**KAUNO MIESTO SAVIVALDYBĖS ADMINISTRACIJOS
CENTRINIS VIEŠŪJŲ PIRKIMŲ IR KONCESIJŲ SKYRIUS**

DĖL SAJUNGOS AIKŠTĖS SUTVARKYMO: KITOS PASKIRTIES INŽINERINIŲ STATINIŲ UNIK. NR. 4400-2336-0856 REKONSTRAVIMO IR KITOS PASKIRTIES INŽINERINIŲ STATINIŲ STATYBOS KAUNO M. DARBŲ PIRKIMO ATVIRO KONKURSO BŪDU

Vadovaujantis Sąjungos aikštės sutvarkymo: kitos paskirties inžinerinių statinių unik. Nr. 4400-2336-0856 rekonstravimo ir kitos paskirties inžinerinių statinių statybos Kauno m. darbų pirkimo atviro konkurso būdu bendrųjų sąlygų 5.2 punktu ir pateiktais projektuotojų atsakymais, pateikiame atsakymus į tiekėjų klausimus:

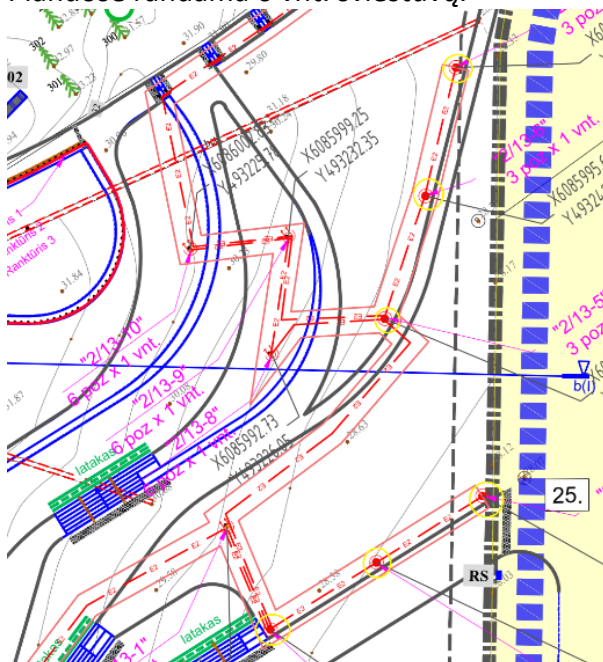
12. Klausimas. Ar SK dalyje nėra klaidos žiniaraštyje su kiekiu 38899m³. turėtų būti 6,07 m³. prašome pataisyti žiniaraštį

4. Terasos įrengimo darbai ties suoliukais S02 Kompl. 1

4.1. Poliai PL-2 (d300 – 43 vnt, C25/30-XC2-C10,2-Dmax16 – 6.07 m³, armatūra B500B – 0,20 t/m³) m³ 38899,00

Atsakymas. Pridedamas patikslintas SK B laidos darbų kiekių žiniaraštis.

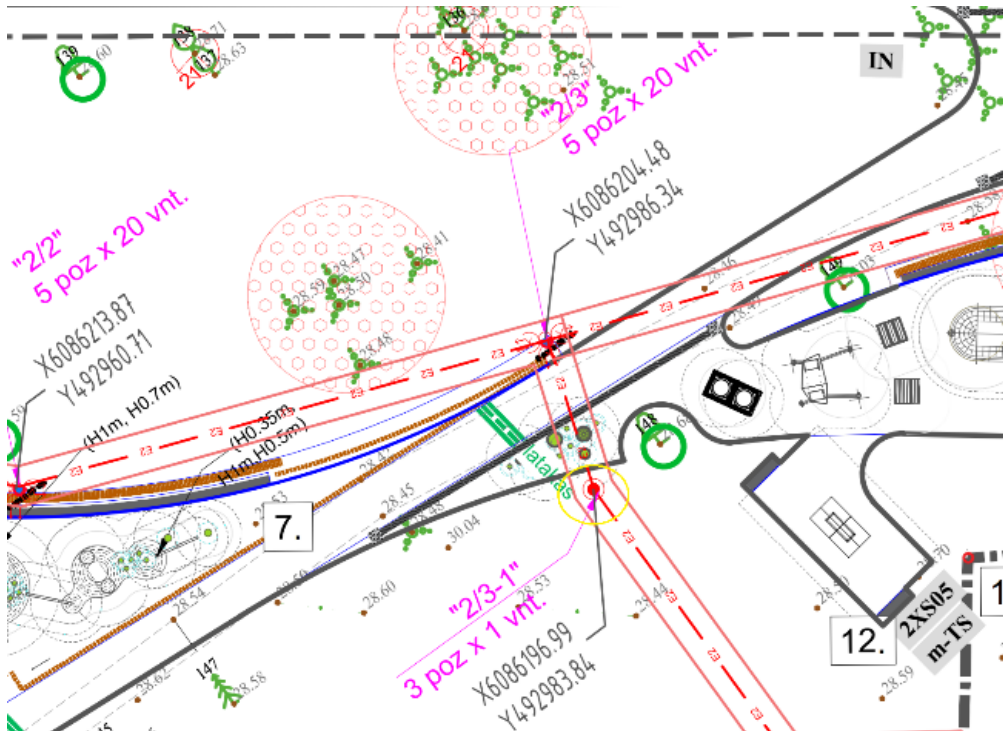
II Etapo plane randama 1 vnt. 3 pozicijos šviestuvus (3 poz x 1 vnt.), Medžiagų žiniaraštyje jis nepateiktas.

Atsakymas. Dėl prieš tai buvusių projekto pakeitimų, projekto plane likusi klaida. 3 pozicijos šviestuvus (3 poz x 1 vnt.), neskaičiuojamas.
